SERVIZIO INFORMAZIONE

Sostituzione dei rulli tenditori 531 0037 10 e 531 0353 10 (comando dei gruppi accessori) con 531 0241 10

Costruttori veicoli: Citroen, Peugeot

Figura 1: Raffigurazione dei singoli rulli tenditori con le loro differenze

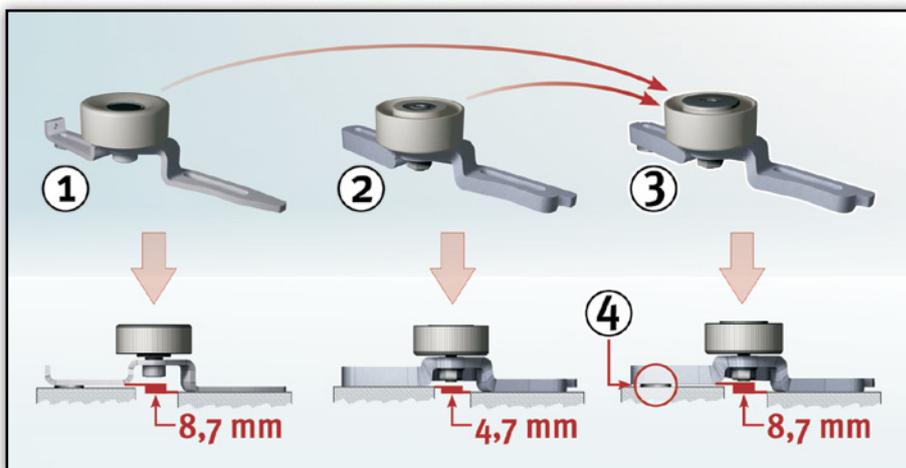
I due rulli tenditori con numero articolo 531 0037 10 e 531 0353 10 (montati nel comando dei gruppi accessori) sono stati eliminati e sostituiti dal numero articolo 531 0241 10.

Per pareggiare la differenza di altezza, al rullo tenditore 531 0241 10 viene aggiunta una rondella spessa 4 mm.
